泊発電所 3号炉  
設置許可基準規則への適合状況について  
第八条  
第四十一条

(審査会合における指摘事項回答)

令和5年4月13日  
北海道電力株式会社

ピットイメージ図

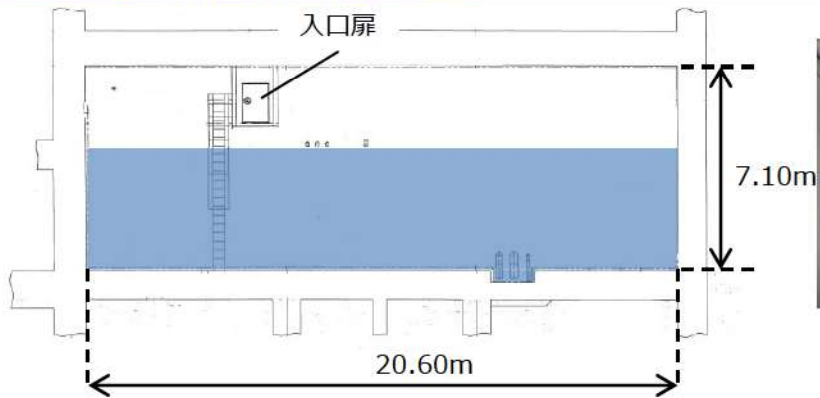
- ・ 先行プラント（大飯3,4号炉）における審査知見である火災感知器の選定から設置までの流れを踏まえ、ダクトスペース、フィルタ室・脱塩塔室・使用済樹脂貯蔵タンク室は、火災感知器を設置しない設計から設置する設計に見直した。

修正前 (令和5年1月24日審査会合)	修正後	補足説明・修正理由
<u>設置しない</u> ・燃料取替用水ピット室 ・補助給水ピット室 ・廃液貯蔵ピット室	<u>設置しない</u> ・燃料取替用水ピット室 ・補助給水ピット室 ・廃液貯蔵ピット室	【補足説明】各ピットは全面が金属に覆われており、ピット内は水で満たされていること、各ピット室エリアは、可燃物を置かず、発火源がない設計とすることから、 <u>火災が発生するおそれはない。</u> したがって、各ピット室エリアには、 <u>火災感知器を設置しない設計とする。</u>
<u>設置しない</u> ・ダクトスペース	<u>設置する</u> ・ダクトスペース	【修正理由】ダクトスペースの壁面（石こうボード製）の一部天井付近を撤去することで隣接区画と区画統合することにより、火災審査基準2.2.1 (1)①②の通りに火災感知器を設置する設計とする。
<u>設置しない</u> ・フィルタ室 ・脱塩塔室 ・使用済樹脂貯蔵タンク室	<u>設置する</u> ・フィルタ室 ・脱塩塔室 ・使用済樹脂貯蔵タンク室	【修正理由】先行審査実績を踏まえ、当該火災区画の適切な位置に感知器を設置することにより火災をもれなく確実に感知する設計とする。
